정기(기동점검) 점검 결과보고

[중랑물재생센터 3차(총인)처리시설 설치사업[장기계속-1차]]

- 점검일시 : 2018.07.05 (목)
- 점검결과
- ◆ 점검자 : 최영준

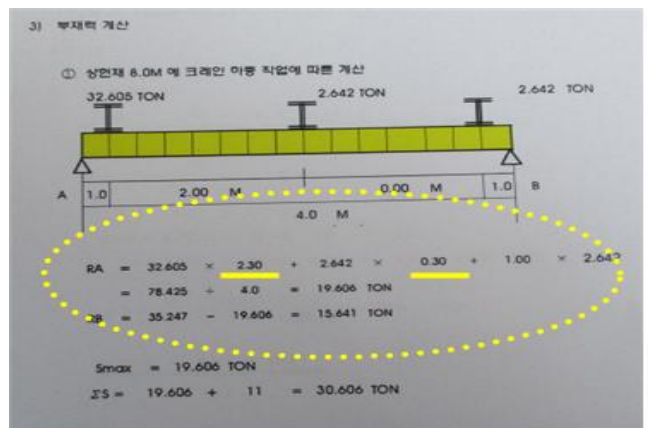
○ 감전재해 예방(방재시설부)

- 현장에 비치되어 있는 용접용 홀더는 노후, 손상되어 있으니 교체 후 사용하기 바람.
- ※ 건설안전 기본지침 공통-21(용접작업 및 용접기)
